# Autoroute A63

## Projet d'Elargissement à 2X3 voies

**RAPPORT DE LA COMMISSION D'ENQUÊTE**

**A 63 Elargissement à 2X3 voies (Section ONDRES-SAINT-GEOURS-DE-MAREMNE)  
Enquête publique unique du 26 mai 2015 au 30 juin 2015 inclus  
Rapport de la Commission d'Enquête**

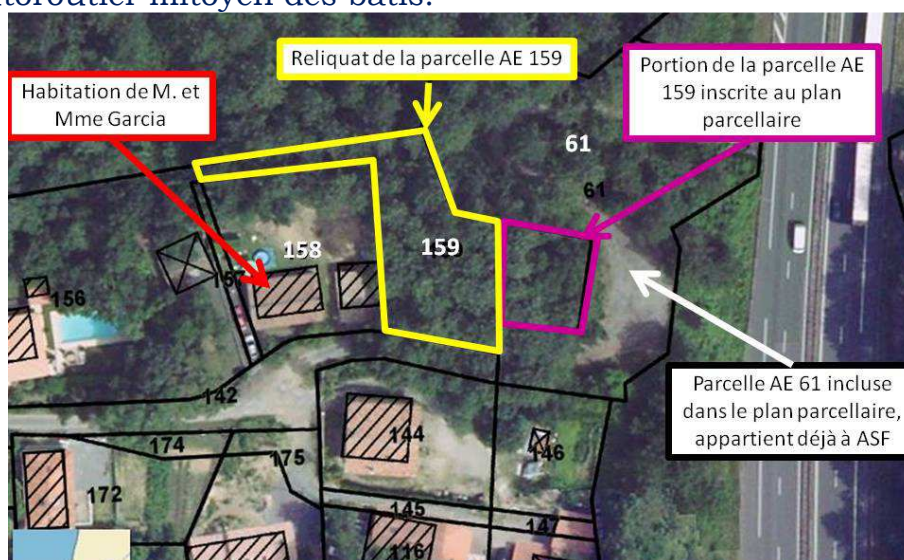
- 0137-003 Mme Gemain, épouse Maution demande l'achat de la totalité de la parcelle 215. Certes il ne restera plus que 95 m<sup>2</sup> de cette parcelle mais, celle-ci forme un tout avec la parcelle voisine AK 225 apparentant au groupement foncier agricole du Pont dont le représentant est M. Nicolas Gemain et un bâtiment agricole est à cheval sur les deux parcelles.

- 0156-005 : M. Cazenave estime que « la parcelle la parcelle B843 (terrier 111/62) est réduite à sa portion congrue et n'a plus lieu d'être. » La parcelle n'est amputée que de 766 m<sup>2</sup> sur 3275. En outre l'intégration du reliquat de la parcelle dans le domaine autoroutier n'est pas justifiée.

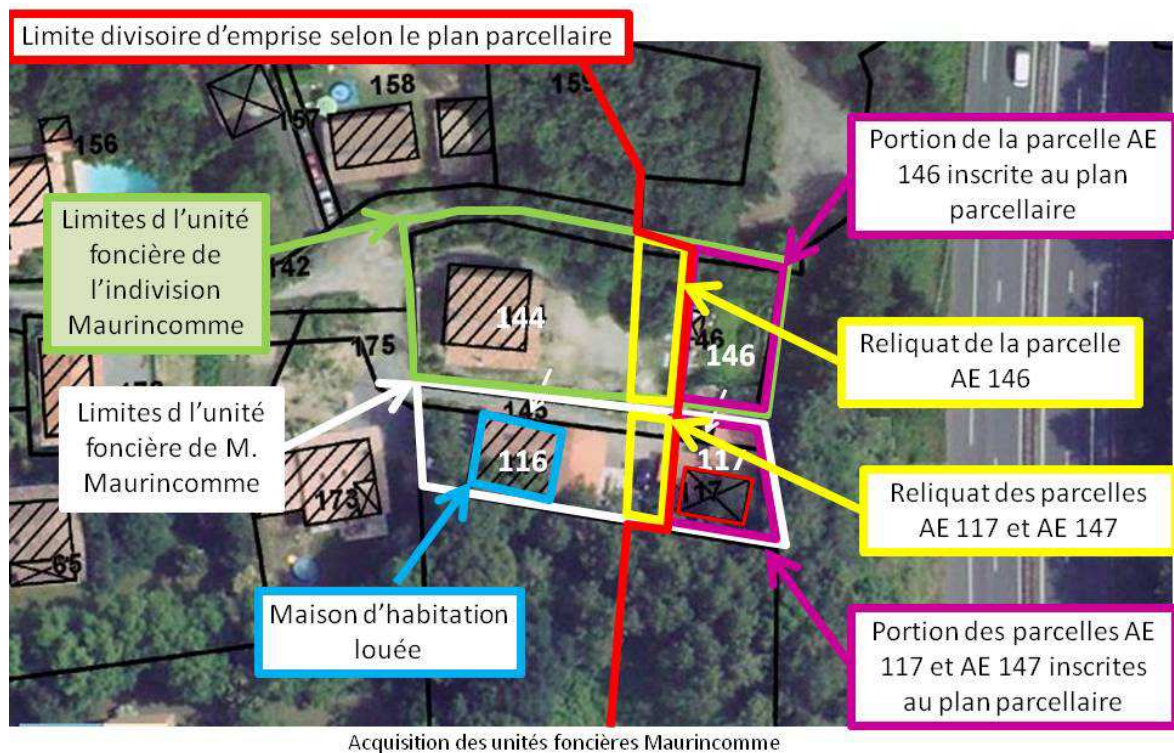
- 0038-003. Concerne la parcelle AE 146 à Ondres. L'acquisition totale fait l'objet d'une demande écrite de l'indivision Maurincomme. Le reliquat ne représente que 143 m<sup>2</sup> ;
- 0039-003. Concerne les parcelles 147 et 117 à Ondres. L'acquisition fait l'objet d'une demande écrite de M. Franck Maurincomme. Le reliquat des parcelles 117 et 147 ne représente que 110 m<sup>2</sup>.

Dans les deux cas, la limite divisoire d'emprise forme un décrochage inexplicable au niveau de ces deux emprises. Dans ces conditions, l'intégration de ces reliquats dans le projet semble justifiée. Toutefois, les demandes de la l'indivision Maurincomme et de M. Franck Maurincomme ne se limitent pas à ces seuls reliquat mais à l'achat par ASF de la totalisé de l'unité foncière qui comprend dans chaque cas une maison d'habitation dont l'une est actuellement louée. L'intégration de toute cette surface dans le domaine autoroutier n'est pas utile au projet ni indispensable pour les demandeurs. La commission recommande donc de s'en tenir aux propositions du maître d'ouvrage d'une négociation particulière hors arrêté de cessibilité.

- Dans le dernier cas, ASF a répondu qu'il n'envisageait pas d'acquérir la totalité de la parcelle. Il s'agit de la demande 0074-001 (entreprise l'Hacienda) : par laquelle M. Dubuc invoquait l'impossibilité de chargement et déchargement des camions et demandait :

Contreproposition

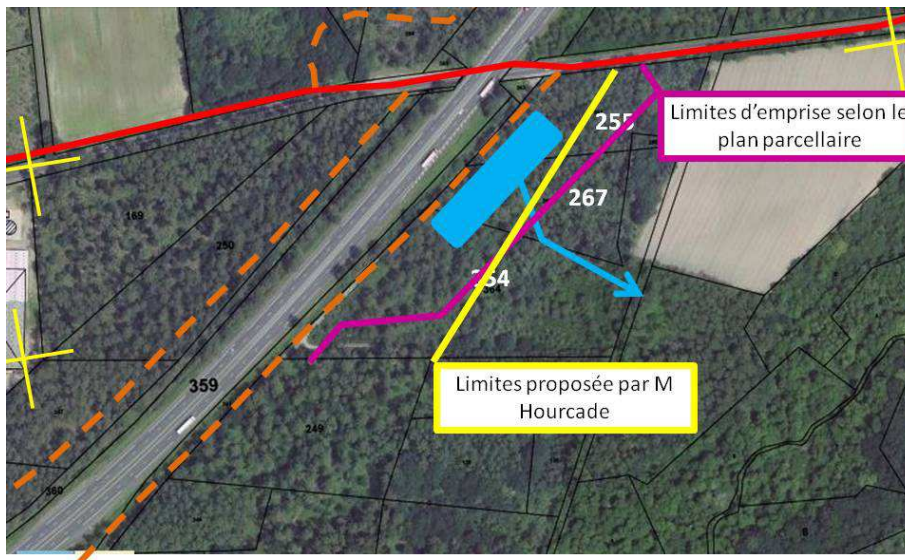
Hourcade 0036-002. La contre proposition ne semble effectivement pas compatible avec la nature des travaux envisagés :

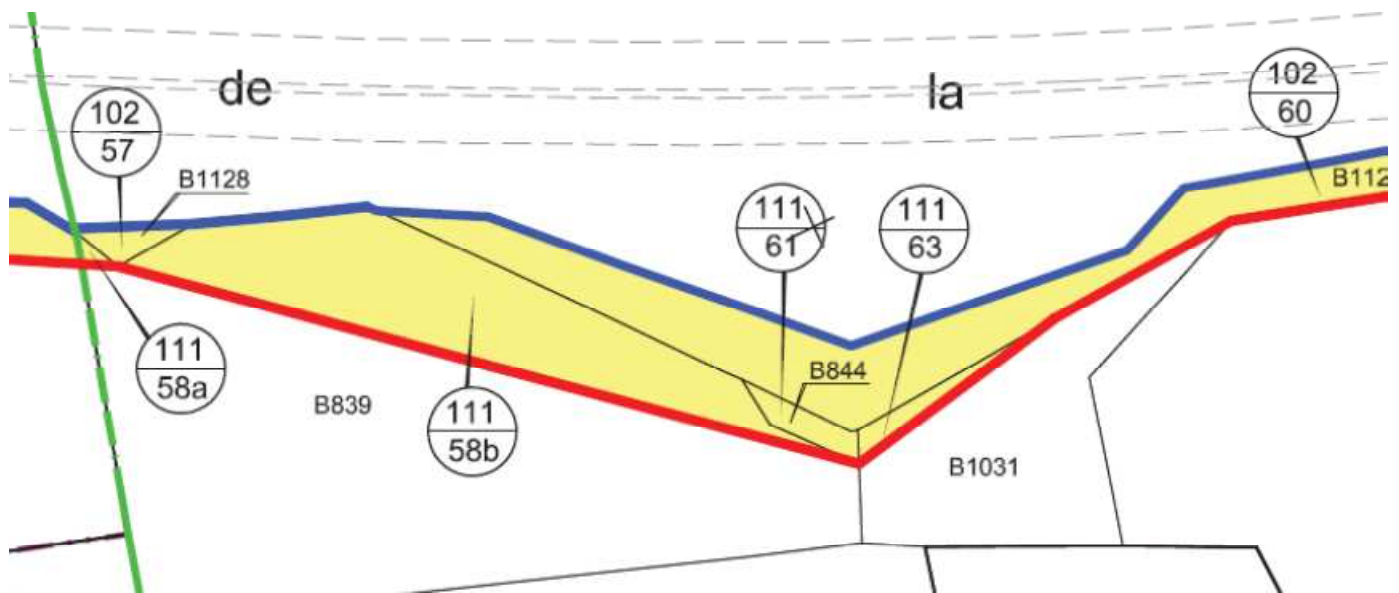
Cazenave 0156-002 : La réponse du pétitionnaire n'est pas convaincante. En dehors de l'élargissement à trois voies, aucun travail connexe n'est prévu à cet endroit et on comprend mal la justification du « décrochage » par rapport au tracé autoroutier :

**La commission recommande donc de mieux justifier les limites de l'emprise ou de rectifier le pan parcellaire**
